歌林股份有限公司烘碗機召回訊息

二、廠牌：歌林 型號：TK-390SV 序號：0503013000~0510017600

問題電容 圖(一)

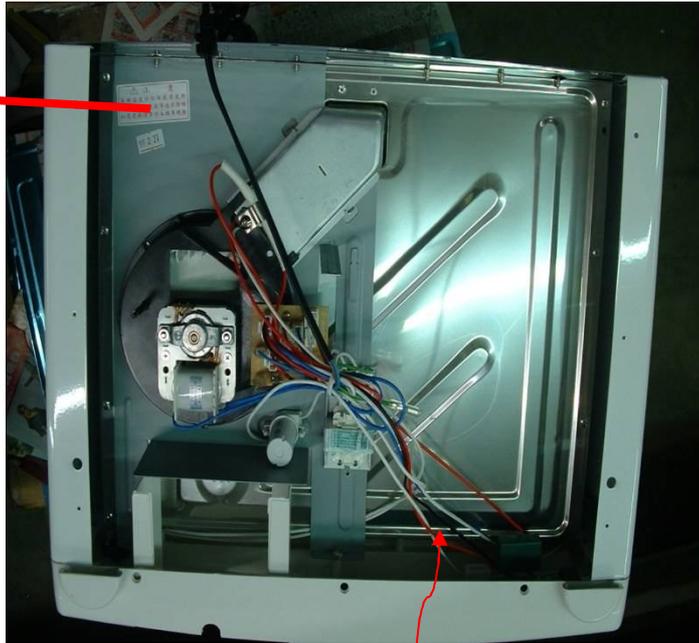
八、詳情描述：分析結果，內部控制板電路零件因外在大環境變化異常、潮濕、氣候、停電、來電或打雷、瞬間高電壓或交流電變相、頻率變化、等，而一般消費者習性接地線在未接地情況下，發現控制電路板上的零件金屬皮膜壓降電容 2.85uF(暗紅色附圖一)使用 6 年後提早老化積熱冒煙或產生火花，可能波及塑膠面板燃燒。

如為 94 年度 3 月~ 10 月底以前
都有可疑為有問題電容如圖(一)
須將電路板更換並請紀錄生產
日期。

十、矯正措施：全數召修更換另一新經標檢局認可規定之 PP 安全膜電容 X 電容(附圖一)

2.如平常順便維修可將問題電容圖(一)剪下，用電烙鐵 60W 用貼焊方法，焊上無問題電容一定要確實焊好如圖(二)

PP安全膜電容 圖(二) 無問題電容
